**RELATÓRIO DE EXAME E JULGAMENTO DA
DOCUMENTAÇÃO E PROPOSTA TÉCNICA
EDITAL Nº 022/2010**Fls.: 117
Proc.: 59500.002285/2009-71
Rubrica**1.0 OBJETIVO:**

PARECER TÉCNICO EDITAL 022/2010**OBJETIVO:**

Julgamento técnico das propostas apresentadas em atendimento ao edital 022/2010, que tem por objeto o fornecimento de conjuntos motobombas para a 2ª etapa do Projeto Salitre, conforme estabelecido no item 3.5 do relatório da Comissão Técnica de Julgamento constante às folhas 1117/1119 do processo 59500.002285/2009-71.

CURVA I C/CURVA DO SISTEMA

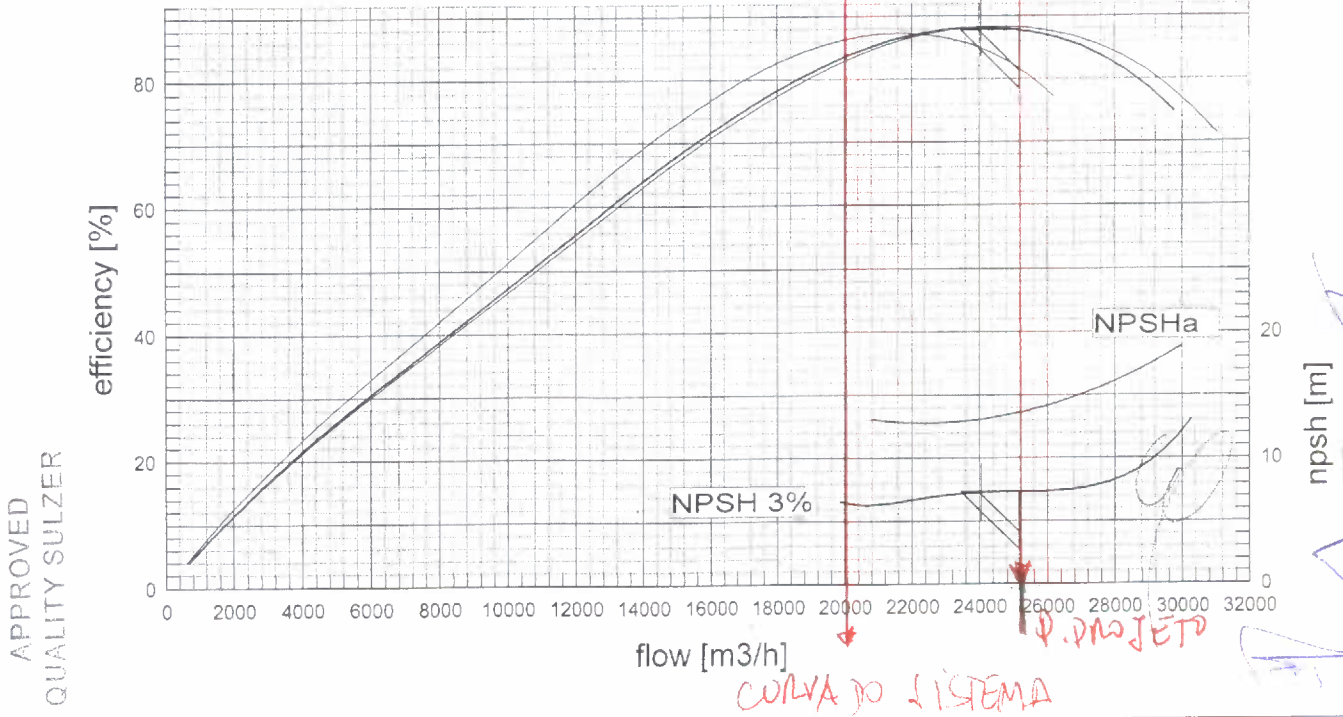
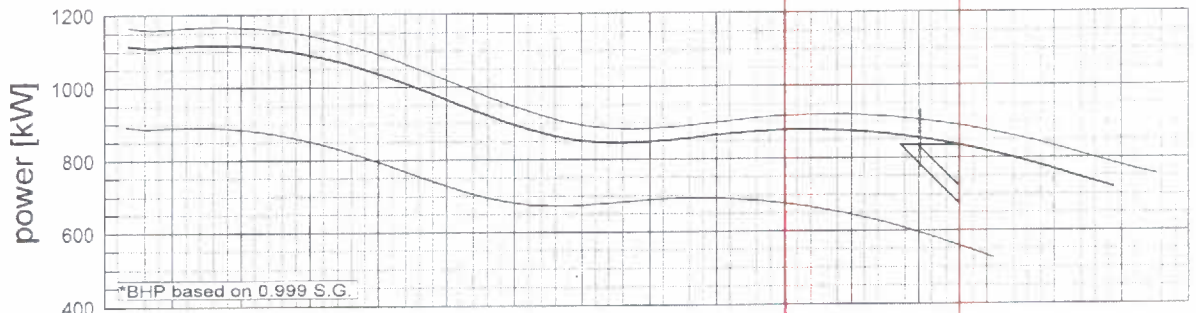
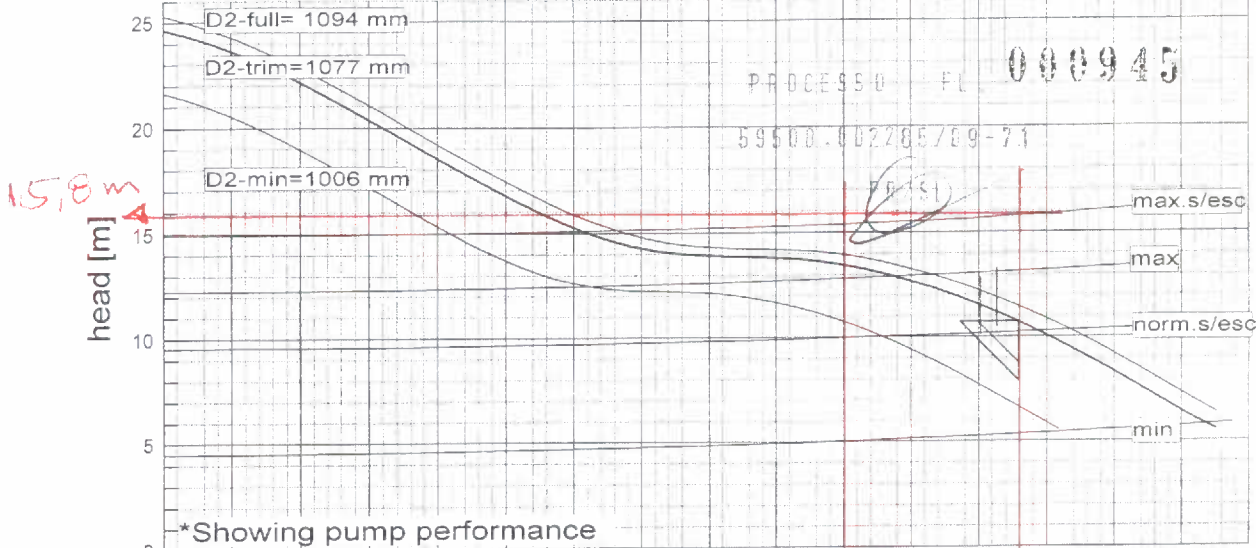
1. A bomba ofertada pela Sulzer tamanho BSn 1600-1190-1s/150 para a Estação EB100 no ponto operacional não atende a curva do sistema máximo com escorva, conforme demonstrado na curva 1 da bomba, anexa, ou seja, AMT de 15,8 m, enquanto a curva do sistema (20.000 m³/h), é de 15,3 m.
2. A curva de performance apresenta para a bomba acima possui em sua extremidade vazões diferenciadas para a EB 100 e 300, ou seja, 30.400m³/h para EB 300 e 31.000m³/h para EB 100, conforme demonstrado na curva 2 em anexo.
3. A bomba ofertada pela Sulzer para a EB 300 é idêntica a EB 100 e para uma mesma altura monométrica apresentam vazões diferenciadas entre 14.800 a 18.000 m³/h, ou seja, uma variação de 3.200 m³/h, o que poderá ocorrer problemas operacionais (zona de instabilidade), conforme demonstrado na curva de desempenho nº 3.
